**Lotta Svärdinkuja 4, 04310 Tuusula****Vastine tontin pohjoisosaan siirrettyjen pysäköintipaikkojen, jätepisteen ja katuliittymän vuoksi tehtyyn huomautukseen**

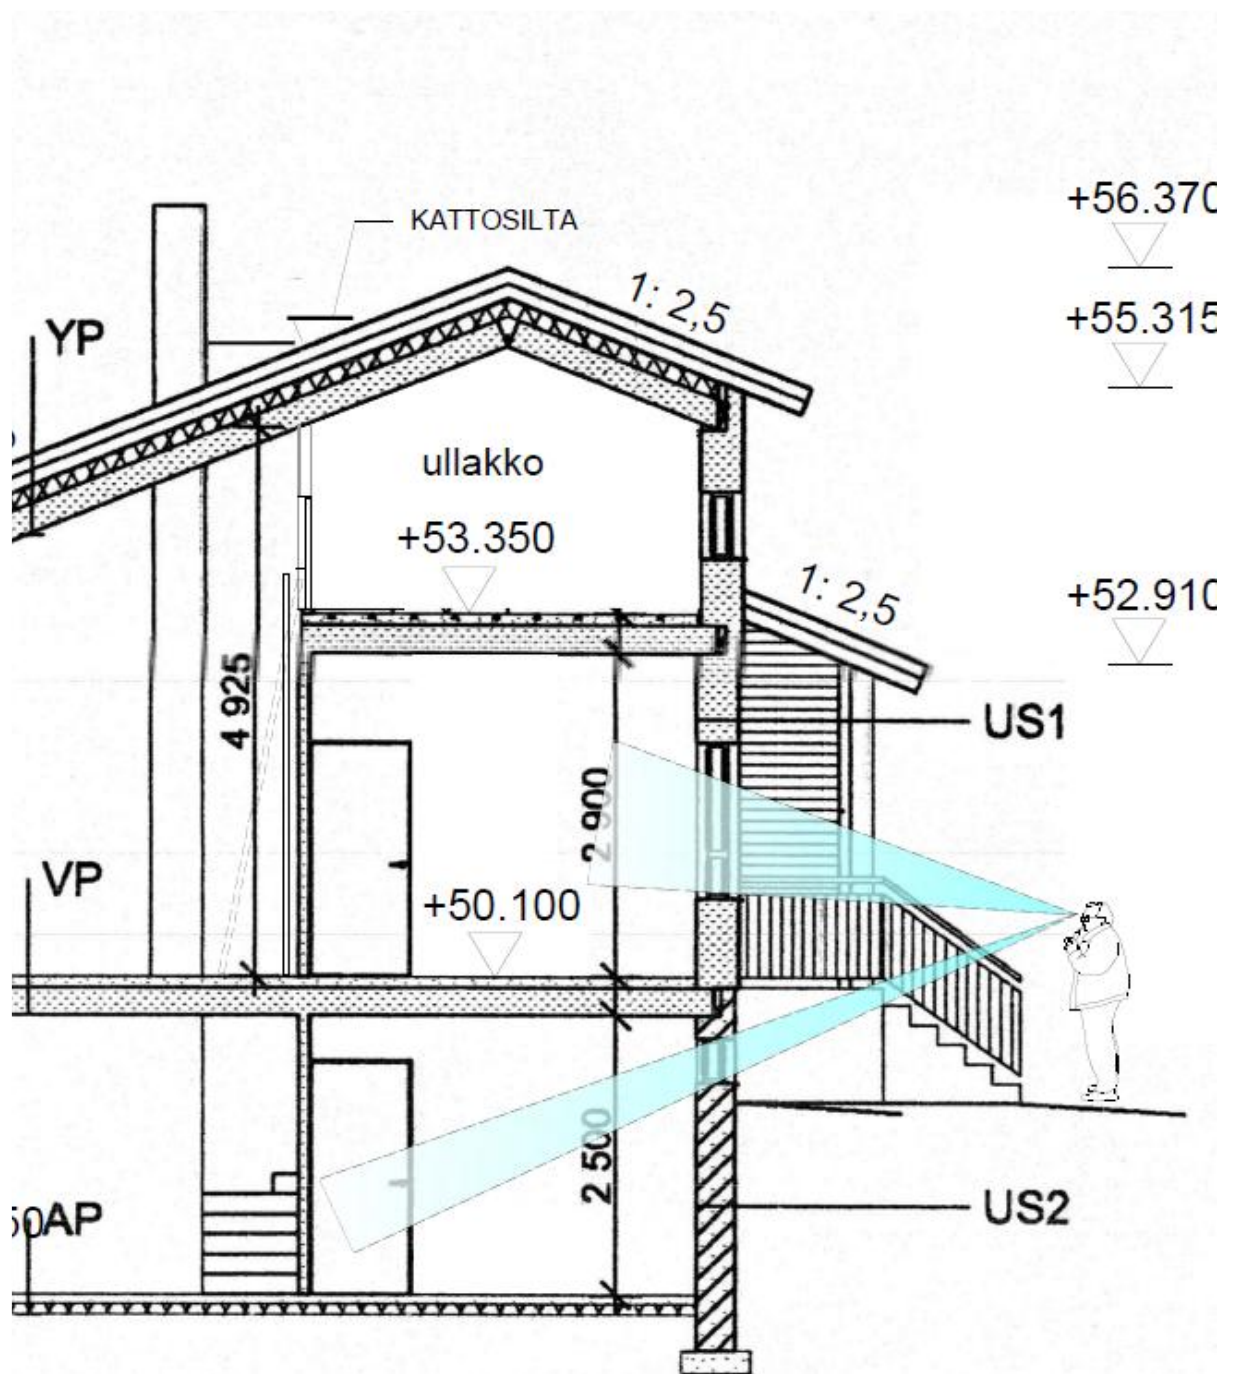
Vanhassa rakennusluvassa on esitetty yksi liittymä ja neljä autopaikkaa keskitetysti tontin eteläosaan ja kevyen liikenteen polku rakennuksen itäpuolelta asuntoon B. Uuden kaavan aikana on pohjoisen puoleiselle asunnolle B rakennettu oma liittymä ja kaksi autopaikkaa.

Järjestelyillä on haluttu estää välittömästi asunnon A edessä tapahtuva yksityisyyttä häiritsevä ohikulku. Ohikävely tapahtuu hyvin läheltä (~2,5m päässä) sekä 1. kerroksen keittiön että kellarin kylpyhuoneen ikkunoita (ks. liite). Ikkunoiden tulisi käytännössä olla peitettynä jatkuvasti. Eteläpuoleisen asunnon A etupiha muuttuu näin muiden käytettäväksi pihatilaksi tuottaen huomattavaa häiriötä asunnon A asukkaille.

Sillanpäänpolku on asemakaavassa merkitty jalankululle ja polkupyöräilylle varatuksi tiealueeksi, jolla rakennuspaikalle ajo on sallittu. Nyt haettavassa rakennusluvassa esitetään tontille uutta liittymää sekä pohjoisen puoleiselle asunnolle kahta autopaikkaa poikkeamatta voimassa olevasta asemakaavasta ja yhdenvertaisuuden nimissä muiden Sillanpäänpolun kiinteistöjen kanssa.

Pohjoisen puoleisen pihan pysäköintijärjestelyjä muokataan siten, että auton tontilla kääntäminen helpottuu eikä Sillanpäänpolulle ole tarvetta peruuttaa. Liittymä on alle 5m leveä.
